景観審議会後の計画改良点について

東京都景観審議会計画部会意見

案件名 : (仮称) 外神田一丁目計画

事業者の対応 (仮称)外神田一丁目計画

高層部の形態の改良 - 建物高さ縮小・西側壁面をシンプルに分節・西面と南面のデザイン整合 - (南面に水平分節)

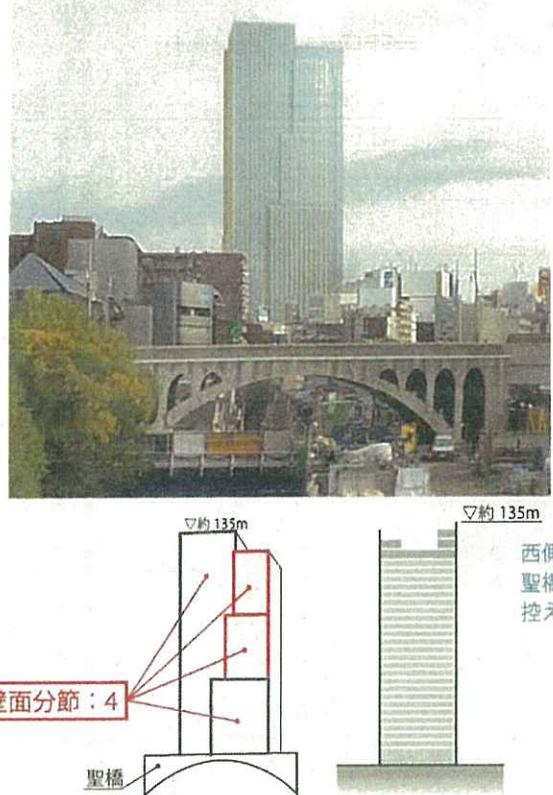
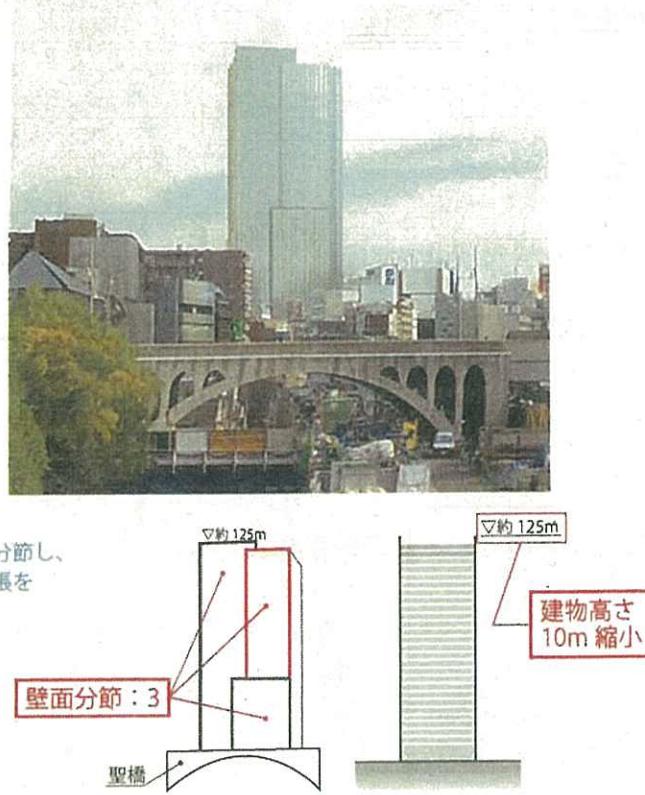
1. 外濠の美しい水辺・緑地景観が残存するお茶の水橋からの景観は、聖橋の特徴的な意匠や、時間とともに移り変わる表情など、東京の代表的な眺望景観のひとつであり、「東京都景観計画」において特段の配慮が必要であるとされている。このため、外濠の水と緑との調和を図るとともに、聖橋と一体の景観を形成するに相応しい高層部の形態（分節等）や色彩計画となるよう、さらに検討されたい。

2. 本計画は、南側に延びる外堀通りから見て、総武本線に架かる松住町架道橋の背景となる景観を形成することになるので、このことを意識して、西面と南面のデザインの整合や高層部の分節のあり方などを検討されたい。

- ・業務棟建物高さを約135mから約125mに下げ、周辺地区および外濠の水辺・緑地景観に対し、さらなる配慮を行います。
- ・聖橋に対する主張をさらに控えるために、西側壁面の分節をシンプルな構成とします。
- ・松住町架道橋の背景としての見え方に配慮し、南面を水平分節し、西面と南面のデザイン整合を図ります。

低層部の一体性の改良

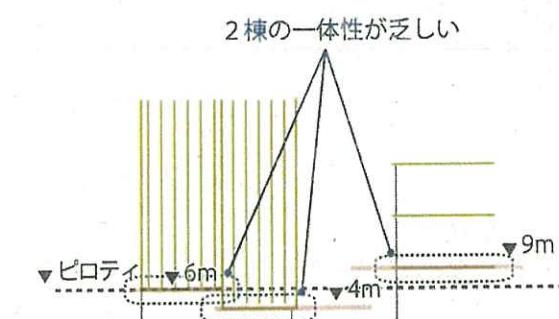
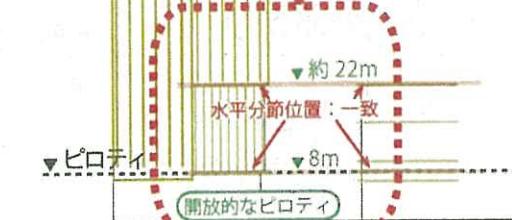
2棟の一体性が乏しい

- ・業務棟、低層部の圧迫感を低減するため、壁面分節を行い、業務棟と店舗棟の水平分節位置の高さを極力近づけることにより、2棟の低層部を一体的にデザインします。

水平分節の高さを
極力近づけることにより、
2棟の低層部のデザインの
一体性を高めます。

2棟の一体性に配慮した
低層部デザイン

景観資源（講武稻荷神社）に対する更なる配慮

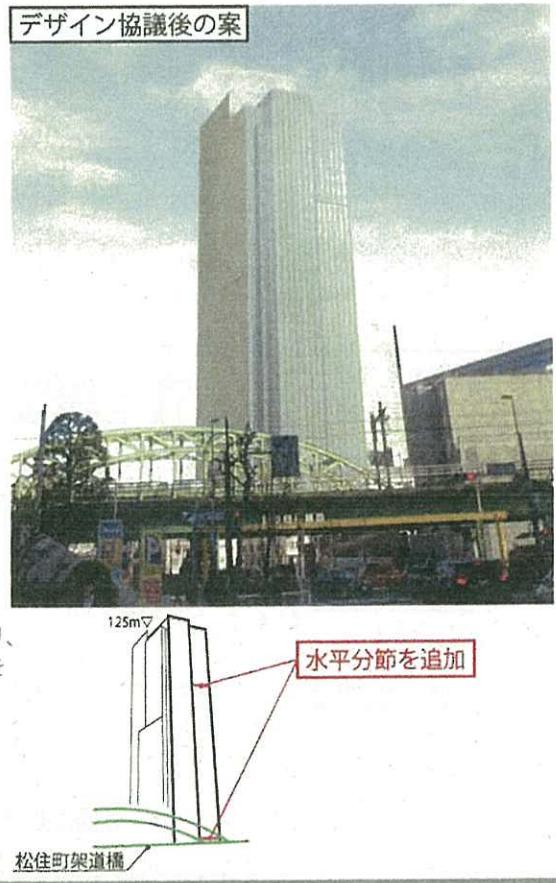
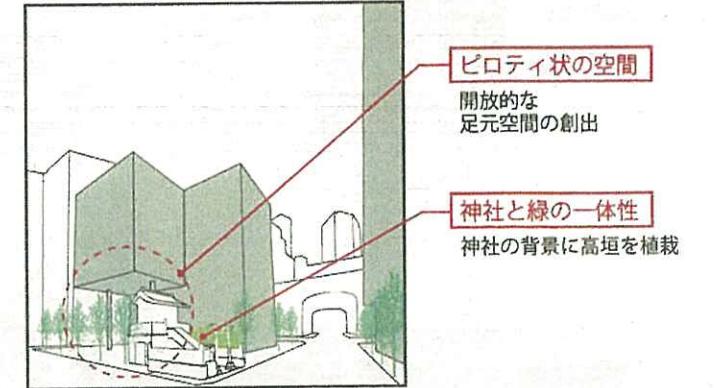
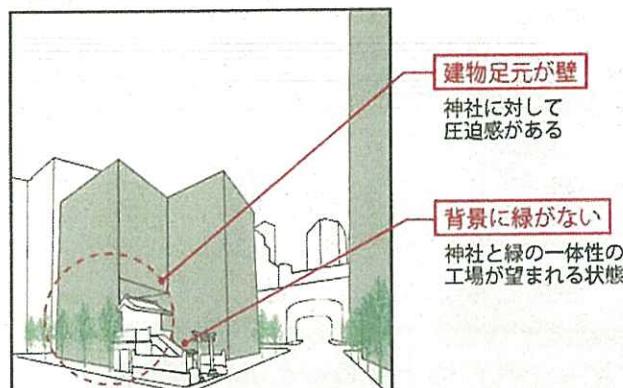
4. 当計画は、独自の文化が形成される秋葉原地区に存することから、地域特性を十分に考慮し、JR高架からの見え方や講武稲荷神社との関係も含め、既存の活力ある街並みとの連携が図られるよう、2棟の一体性を重視した低層部のデザインを検討するとともに、構造形式による影響も考慮しながら高層部と低層部との調和を図るデザインについて、検討されたい。

- ・計画建物が神社へ及ぼす圧迫感を低減するため、建物の足元は壁で閉じずピロティ状の空間とし、開放的な足元空間を創出します。
- ・植栽計画を変更。神社と緑の一体性を高めるため、高木を神社側へ寄せ、神社の背景に高垣を植栽します。

【図-1】御茶ノ水橋からの眺望に配慮した高層部壁面分節・色彩計画の検討

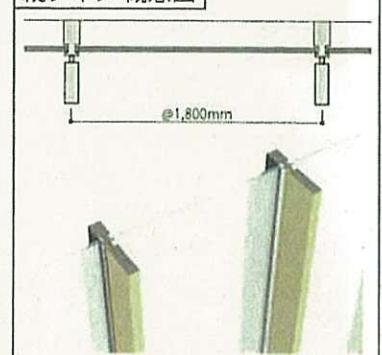
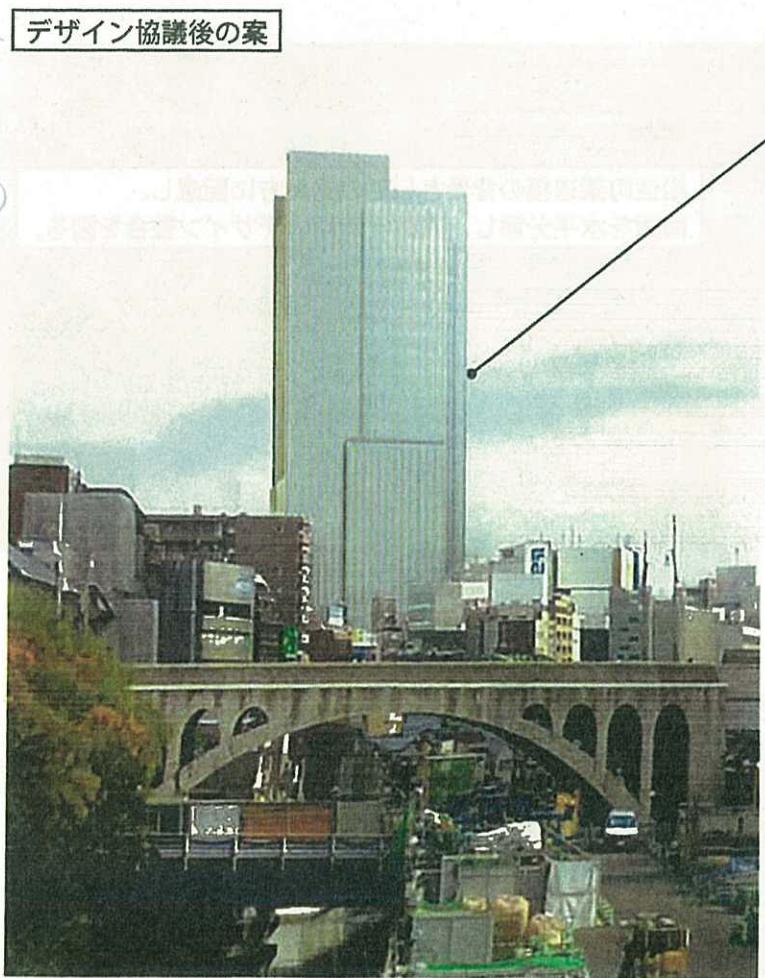
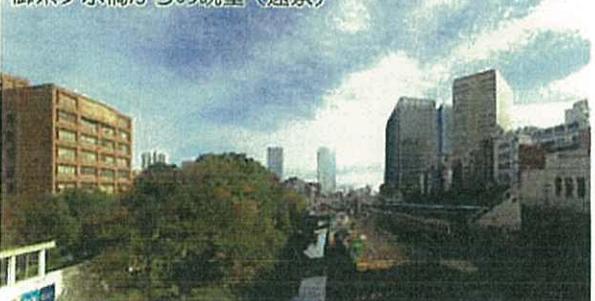
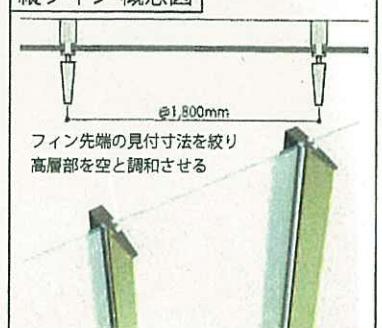
3. 高層部について、縦フィンの密度が高いため面的なボリュームがあり、ガラス及び壁面との色の対比の強さが懸念される。各方面からの見え方や個々の部材の特性に応じた色の選定を行い、周辺と調和した色彩計画となるよう、デザインを検討されたい。
4. 当計画は、独自の文化が形成される秋葉原地区に存することから、地域特性を十分に考慮し、JR高架からの見え方や講武稲荷神社との関係も含め、既存の活力ある街並みとの連携が図られるよう、2棟の一体性を重視した低層部のデザインを検討するとともに、構造形式による影響も考慮しながら高層部と低層部との調和を図るデザインについて、検討されたい。

聖橋に対する主張を控えるために、西面をシンプルに
壁面分節し、縦フィンの形状・仕上げを変更することで、
高層部を空と調和させる。

* 各立面（東・西・南・北）に対し、縦フィンの形状変更を行う。
縦フィンの詳細な形状・色彩計画については、継続検討を行う。
